Paskaidrojums:

Metro "Metro", Sia Vidus iela 13A, Jelgava LV 3001, Tār. +371 63081530		Pasūtītājs: Jelgavas pilsētas dome Lielā iela 11, Jelgava LV 3001	Pasūtījuma Nr. ADM/3-24/16/5
			Atmodas ielas posma no Dobeles šosejas līdz Dambja ielai un Rūpniecības ielas posma no Filozofu ielas līdz Tērvetes ielai asfalta seguma atjaunošana, Jelgavā
Būvpr.d.vad	H.Leoho	07.2016	
Izstrādāja	H.Leoho	07.2016	Izmaiņu lapa
Arhīva reģ. Nr. 00244			Stadija: BP; Rasējuma marka: ELTA-8; Lapa/lapas: 1/1

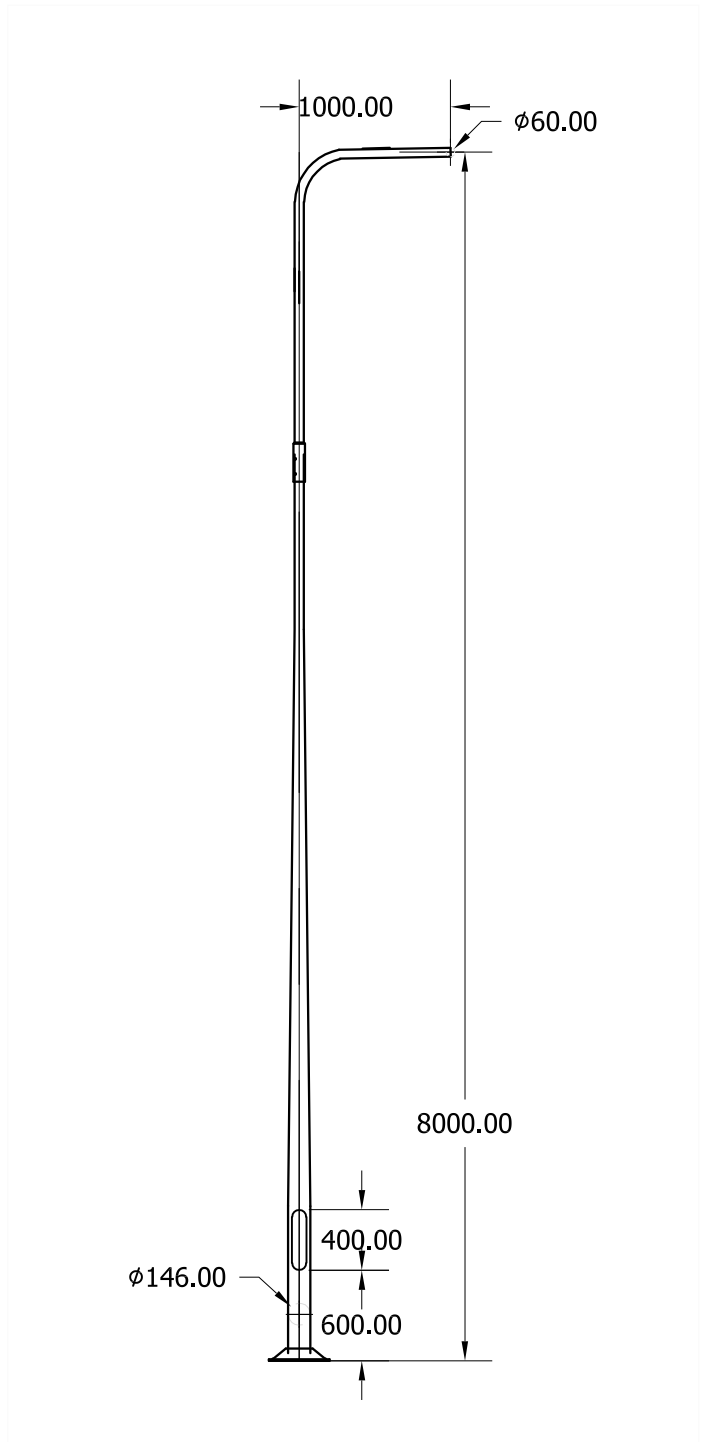
Pēc pasūtītāja prasībām tiek veiktas sekojošas izmaiņas ELTA sadaļā:
- visus projektā paredzētos balstus izmantot cinkotus tērauda, nevis alumīnija. Visi projektējamo balstu garumi- 8m.
- šādas projektā paredzētās Led apgaismojuma armatūras aizstāt ar Nātrija tipa (no pasūtītaja noliktavas rezervēm)
  Led 36W - Na 100W
  Lede 72W- Na 150W
- projektā iekļautos darbu un materiālu daudzumos šīs izmaiņas ir ievērtētas.
